ADENDUM #1

A las compañías que retiraron las Bases de Licitación Pública Nacional LPN-MPC-GT-12-2025 "PAVIMENTACIÓN II ETAPA LA ROCA HACIA LAS MERCEDES, PUERTO CORTÉS, CORTÉS, HONDURAS", se les da conocer lo siguiente:

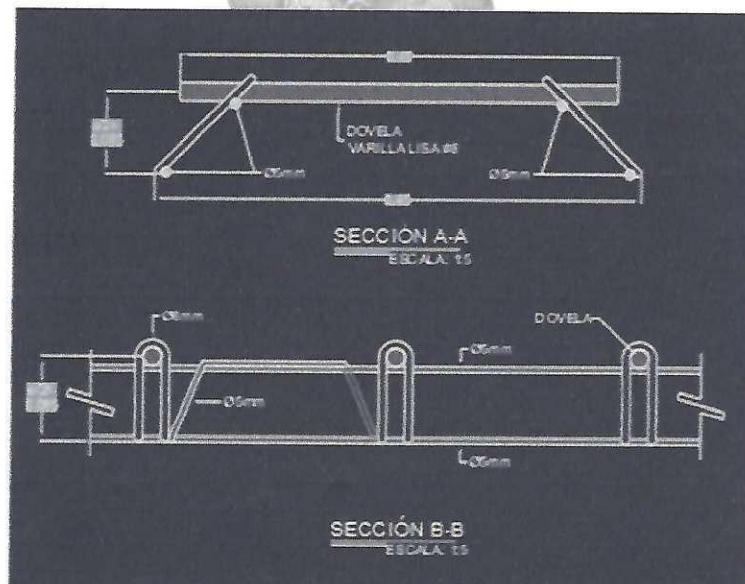
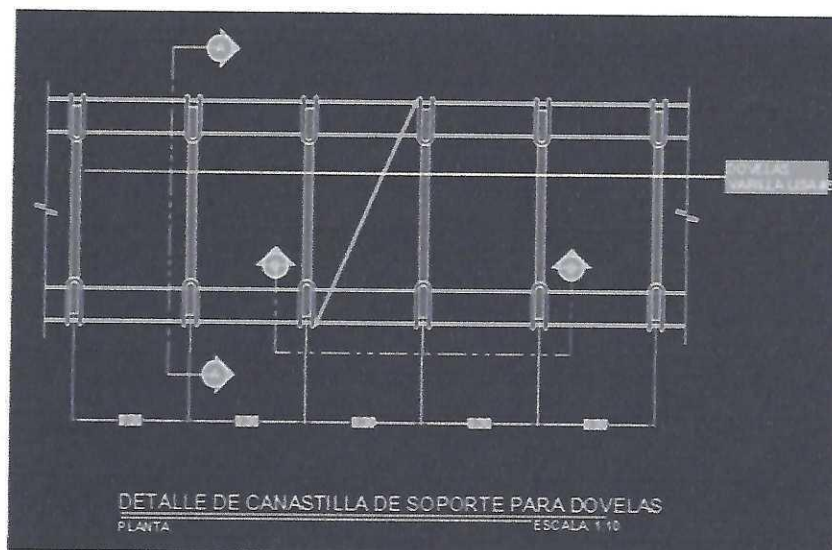
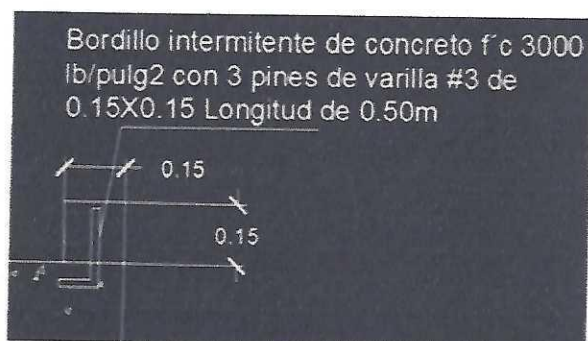
6. Según el plan de distribución de juntas indica que todas las juntas transversales llevarán acero liso de 1 pulgada de 40cm de longitud a cada 30 cm. Favor proporcionar el detalle del armado de la dovela para las juntas transversales para que todos coticemos lo mismo.

R/=
